Wstępne warunki techniczne włączenia do sieci wodociągowej, wydane przez EKO-SAN w Lublińcu, 18 października 2011r.

Warunki Zapewnienia Dostawy Wody

„EKO-SAN” Wodociągi, Kanalizacja i Instalacje Sanitarne w Lublińcu wydaje następujące warunki zapewnienia dostawy wody do posesji położonej w Ciasnej (dz. 352/15) dla planowanego zamierzenia inwestycyjnego „Zagospodarowanie terenów zieleni w Ciasnej pomiędzy ul.Dobrodzieńską, ul.Lubliniecką (dk11) a ul.Stawową na cele turystyczne i rekreacyjne”:

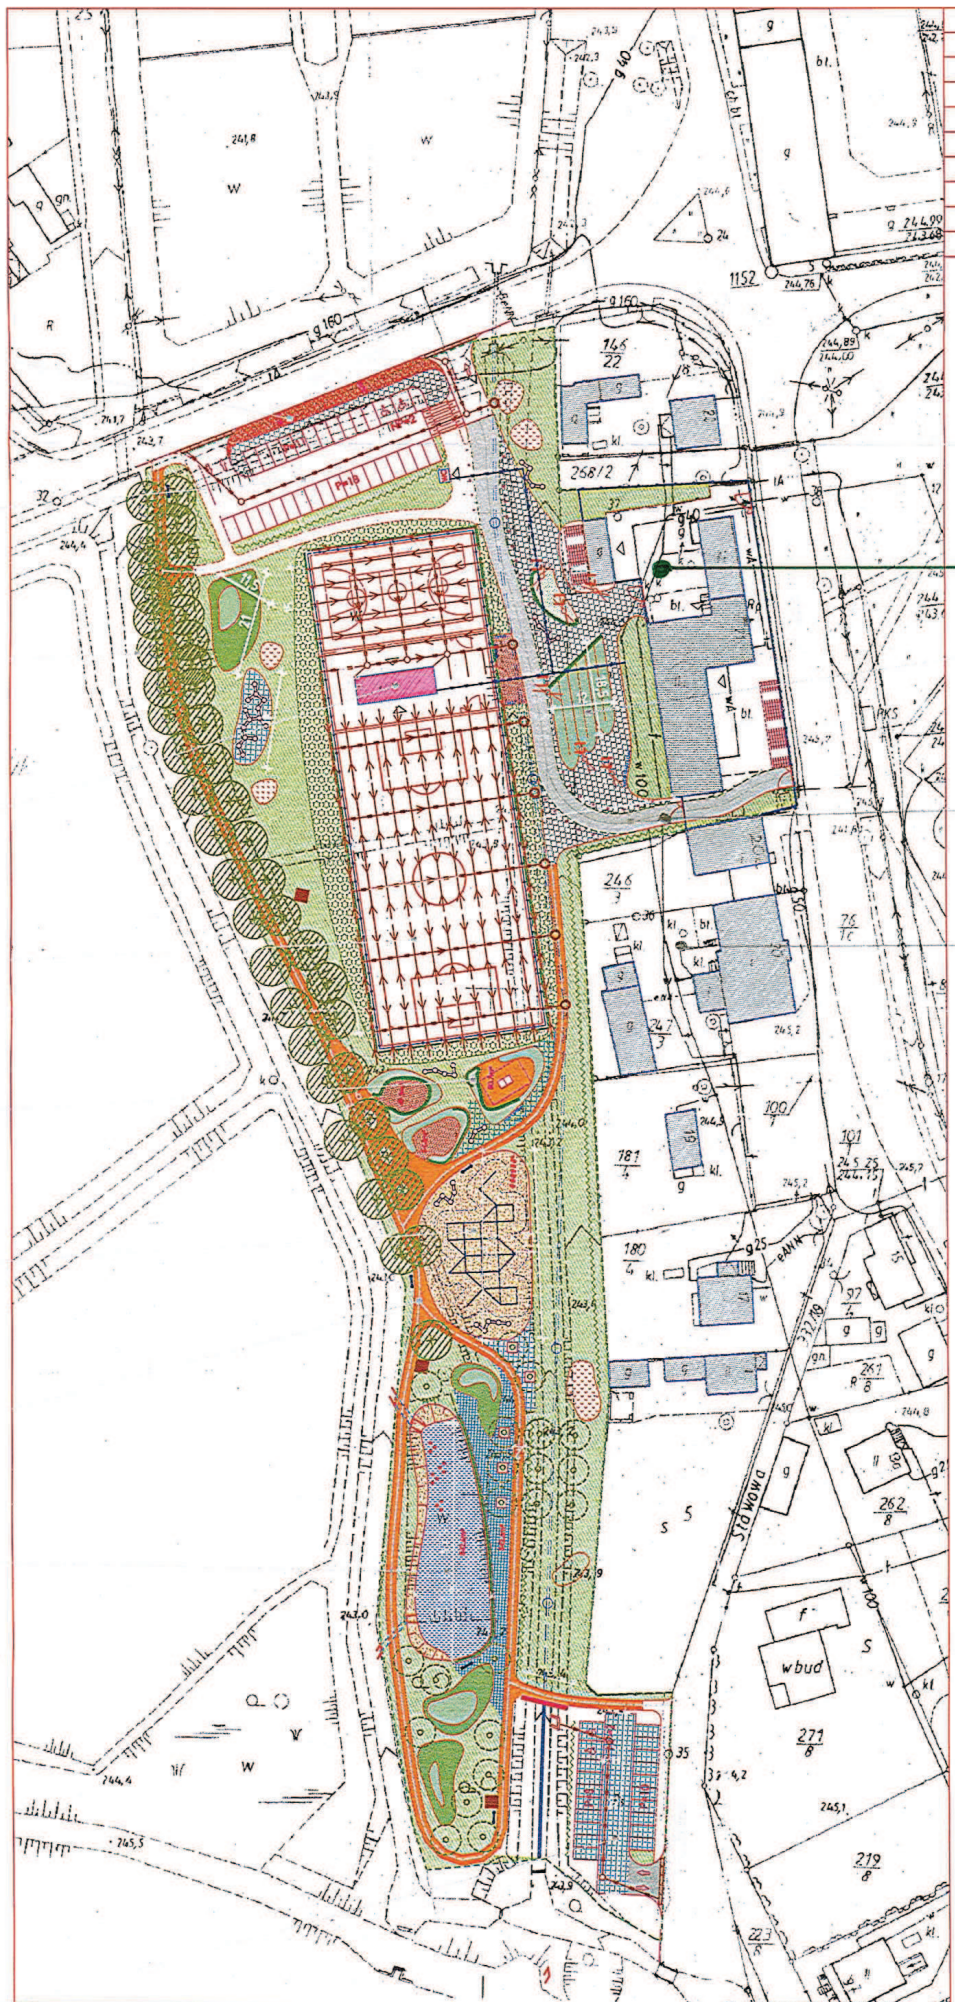
W odpowiedzi na Państwa pismo dot. wydania wstępnych warunków technicznych odprowadzania ścieków bytowo – gospodarczych z modułowego systemu zaplecza sportowego oraz z planowanej toalety w rejonie parkingu wyjaśniamy, że miejsce włączenia się do istniejącej gminnej kanalizacji sanitarnej zostało zaznaczone na załączonej mapie. Lokalizacja studni sanitarnej do której należy się podłączyć znajduje się na terenie stanowiącym własność Gminy Ciasna (plac szkoły podstawowej). Jednocześnie informuję, że przy projektowaniu należy zwrócić uwagę na rzędne posadowienia studni kanalizacji sanitarnej oraz rzędne posadowienia zaplecza sportowego oraz toalety. i rozważyć ewentualną konieczność budowy przepompowni.
